Teema: FW: VT2010 Passiivse elektroonilise side juurdepääsuvõrgu Kabelimetsa küla_
TRAM_25.09.2023

Subject: VT2010 Passiivse elektroonilise side juurdepääsuvõrgu rajamine, Kabelimetsa küla_20.09.2023

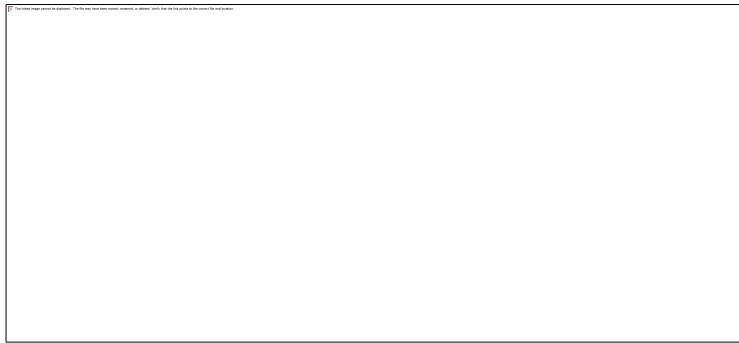
- Tingmärkides puudub õhuliini legend – palun lisada
- Kui on masti vahetus, siis palun ka tingmärkides ja plaanil näidata
- Tingmärkides on

kas need on vundamendil (maapinnal) või mastil – palun selgitada tingmärkides ning lisada ka mõõtmed - laius x pikkus x kõrgus; kui mastil, siis millisel kõrgusel kapid on?

- Joonisel on - tingmärkides on -

- mis see must ring tegelikult on?

Tegin need parandused (mis oli all) ka
